工程指示 / 要求簡箋(E.I.)

工程指示編號：EI 6286/1.6 修改版次：
 工程編號：J835 工程名稱：將軍澳 66D 平台
 工程項目：馬路大橋測試之用
 收件人：羅小姐 發件人：Eddie 日期：2016. 11. 17

內容：
 請按附頁圖紙加 2，須按期完成
 * 不用報過銹解 *
 送：大馬路背灣街 34-36 號 華盛工業中心 A 座 地下 11 號舖
 (桂地街及穗牙路交界)

Butt Weld Joint Welded form one side without backing

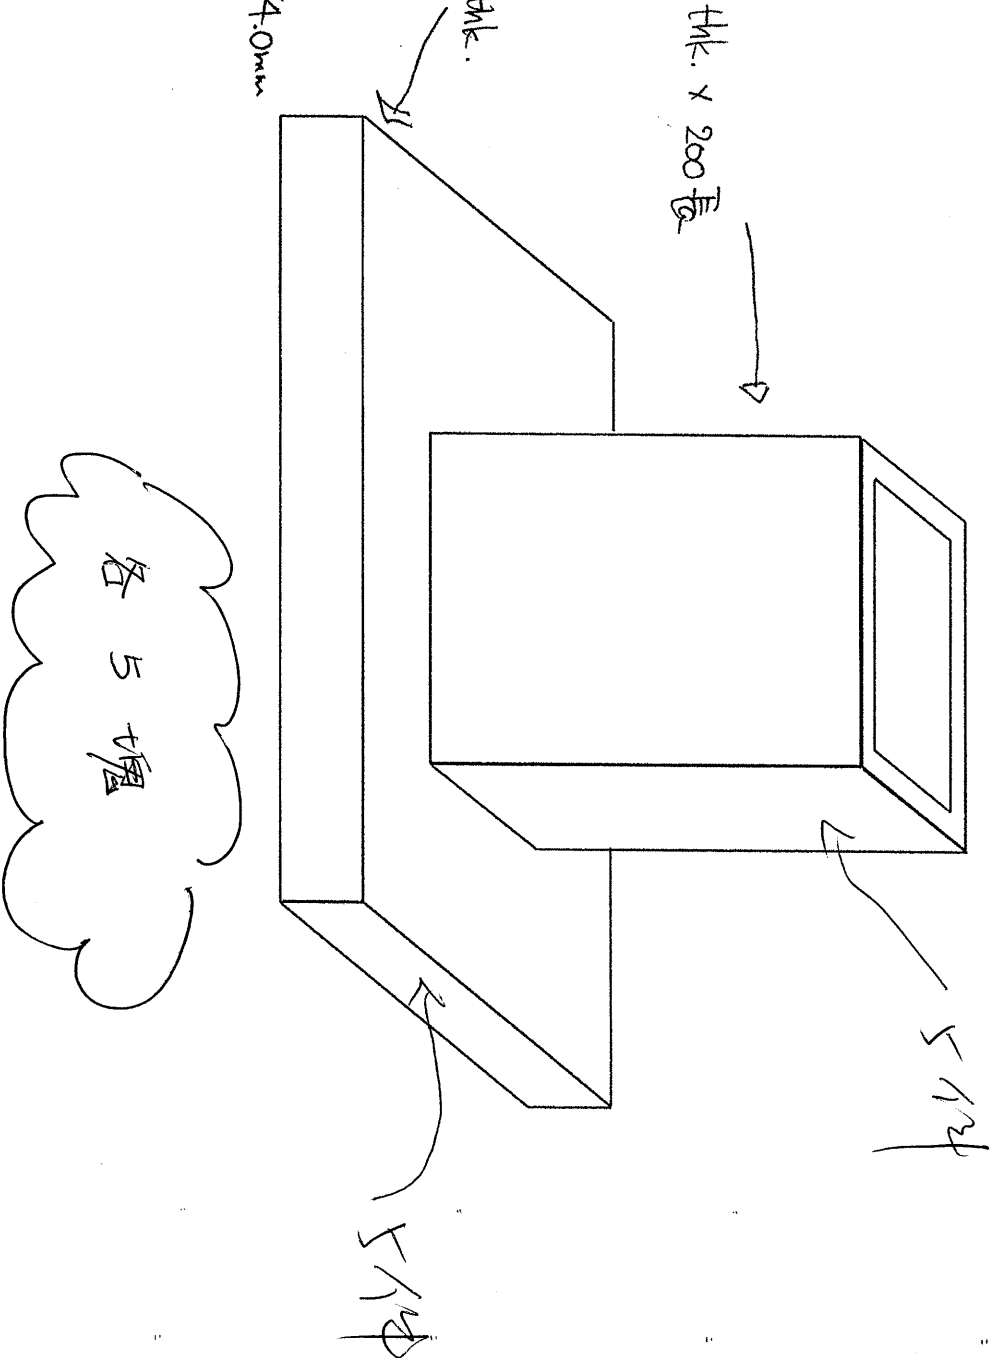
共 20 塊
每款各 10 塊

① Steel Plate = 350 X 200 X 12 mm 厚鐵板
X 4 塊, (其中兩塊是長的那
邊開料口)
其中 2 塊做橫火,
另外 2 塊做企火

Fillet weld in RHS to Plate

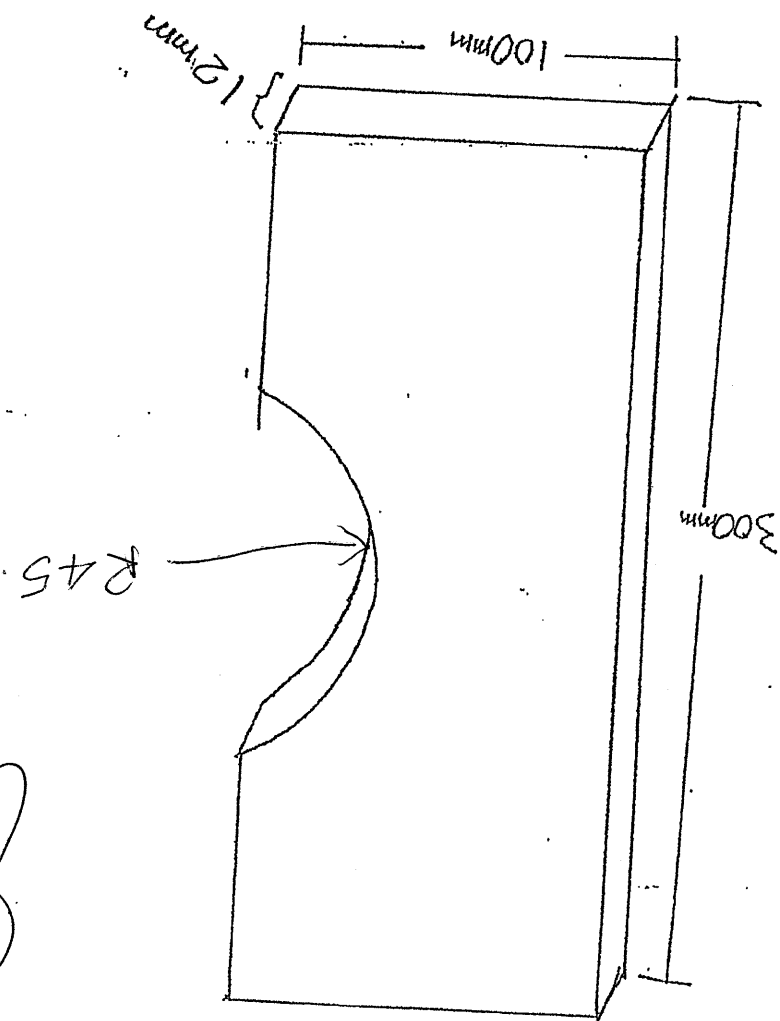
RHS : 200 x 100 x 10 mm thk. x 200 長
扁通

Plate : 300 x 300 x 30mm thk.

X 2 堆
(每件零件)
